Radøy kommune, gnr. 17, bnr. 12. Uttale til søknad om avkjørsle.

Vi har mottatt søknad om løyve til å nytte eksisterande avkjørsle frå fylkesveg 409, til planlagt frådeling/hytte på egedomen 17/12 i Radøy kommune. Tiltakshavar er Thomas Jordal.

Søknad om utvidet bruk av avkjørsel

PRINSIPPSKISSE

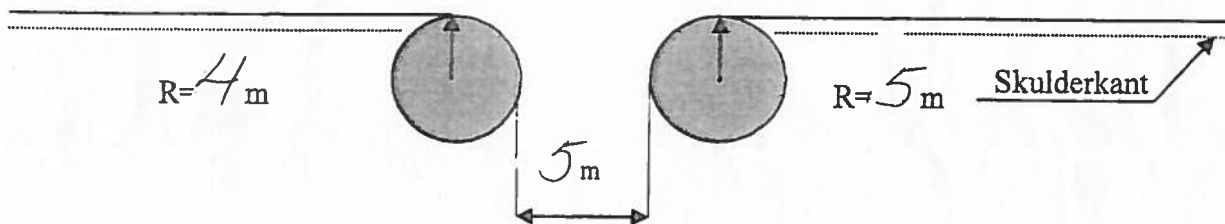
Tilsvarende siktlengder som vist på tegningen må også gjerast gjeldande for trafikken som kjem på hovedvegen og skal inn i avkjørsla (sikt bakover og framover langs hovedvegen)

Av hensyn til snø og vegetasjon skal det i frisiktsonen vera fritt for sikthinder høgare enn 0,5 m. over hovedvegens nivå
